**Giudizio n° 2839 del 09/11/2017**

**Ditta proponente UNICALCE SPA**

**Oggetto Ampliamento cava Rascito**

**Comune dell'intervento SCOPPITO Località Rascito**

Fig. 5 – Vincolo paesaggistico (da elaborato “Tematismi ambientali” allegato allo SIA)

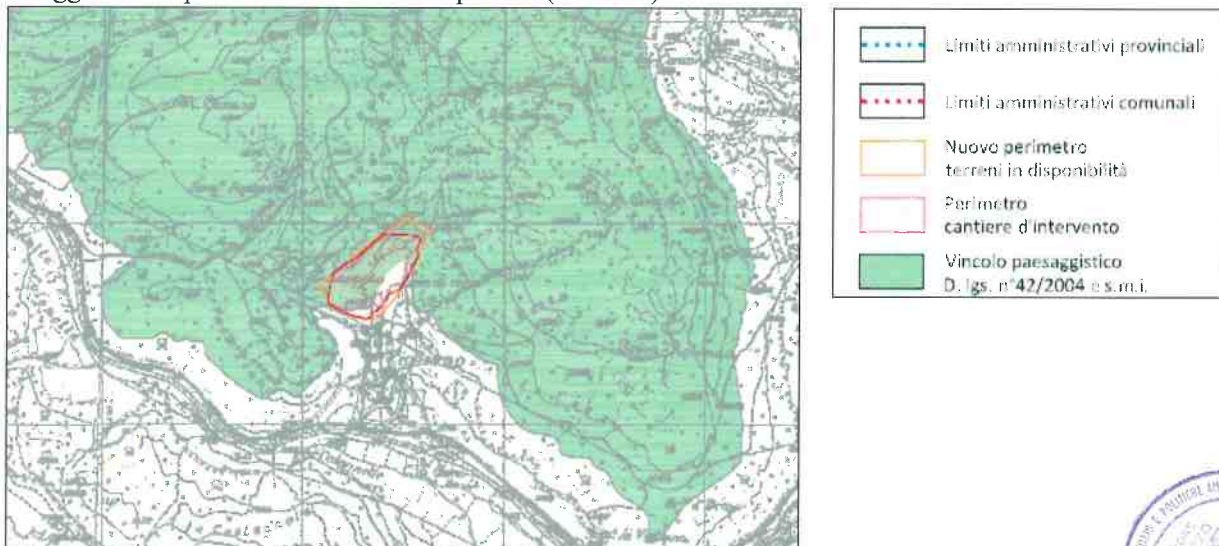
- 3) acquisire l' autorizzazione paesaggistica e l'autorizzazione del competente Servizio regionale sul piano di rimboschimento compensativo ai sensi della L.R. 3/2014;

L’area di cava rientra nel vincolo ex L. 1497/1939 – “Vincolo Areele”, pertanto risulta necessario il rilascio del N.O. paesaggistico da parte dell’Autorità Competente (Comune).

Fig. 19 – Sezione ripristinata (da elaborato “Ripristino ambientale” allegato allo SIA)

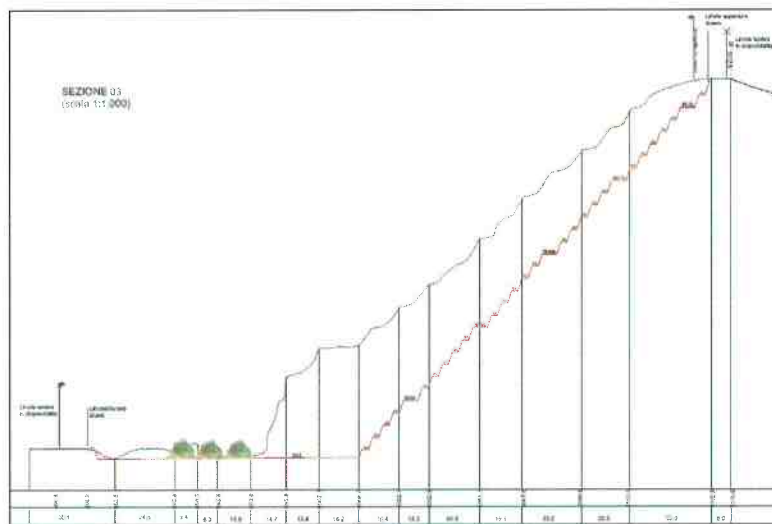
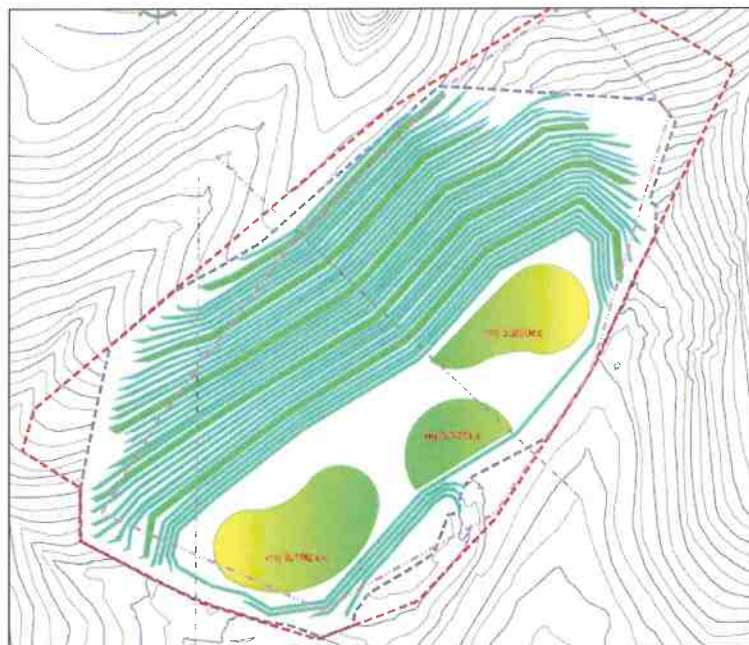
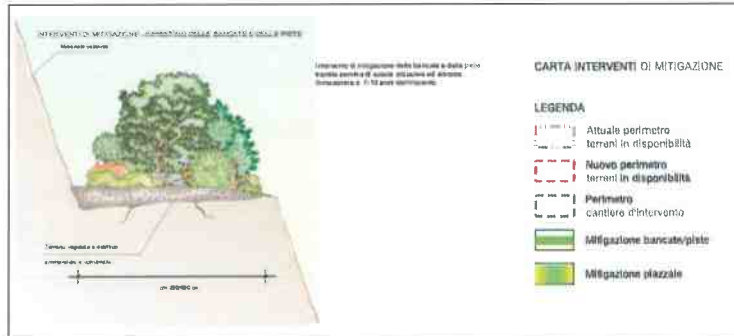
- 4) attivare la procedura di Valutazione di Incidenza di cui ex art. 5 del D.P.R. 357/1997 trasmettendo il relativo parere di competenza comunale;
  - 5) rimodulare il progetto di ripristino anche in relazione alla gestione dei materiali in materia di terre e rocce da scavo e comunque prevedendo tutte le attività di mitigazione al fine di assicurare la stabilità dei fronti di scavo per evitare ulteriori fenomeni franosi; inoltre dovrà essere migliorato il raccordo con le aree circostanti senza ulteriore ampliamento dell' area di cava e dovrà essere previsto un adeguato rinerbimento delle gradonate;

- Sarebbe opportuno migliorare il raccordo con i terreni circostanti, limitando l'inclinazione delle scarpate.
- Sebbene esterna da siti Natura 2000, nello SIA si riferisce circa la presenza di specie di uccelli inseriti in Direttiva.
